改善箇所説明図

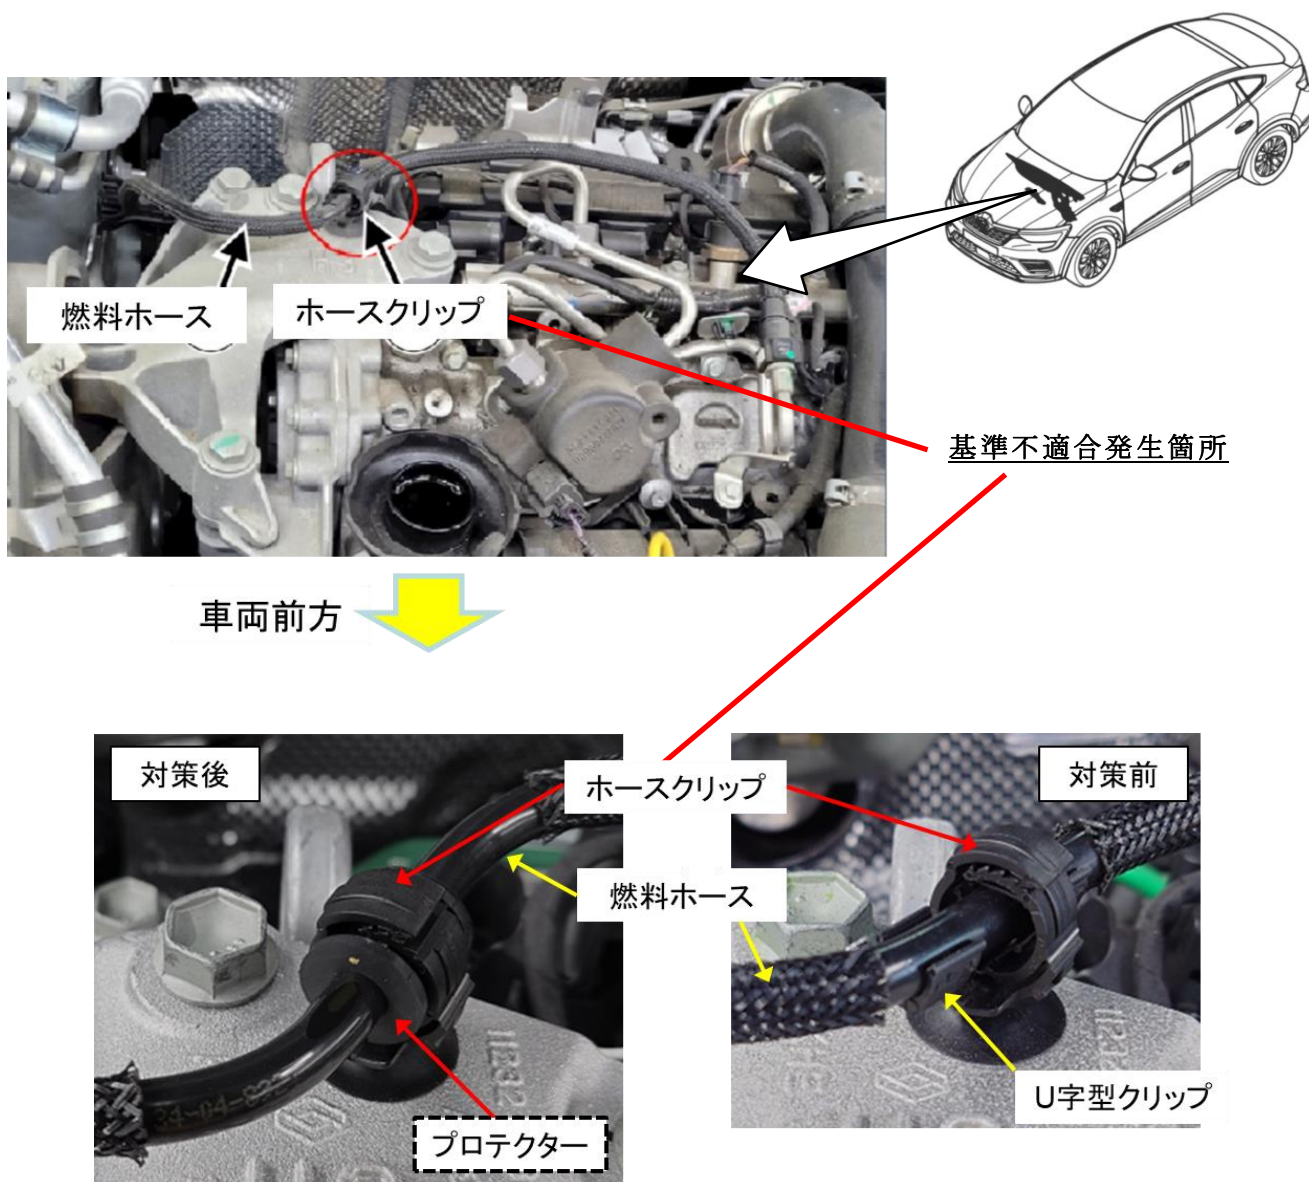
エンジンルーム内の燃料ホースクリップの構造が不適切なため、走行中の振動により燃料ホースとホースクリップが擦れることがある。そのため、そのままの状態で使用を続けると燃料ホースが摩耗し、最悪の場合、当該ホースに穴が開き、燃料が漏れ火災となるおそれがある。

全車両、燃料ホースにプロテクターを取付ける。なお、燃料ホースに摩耗があるものは新品に交換する。
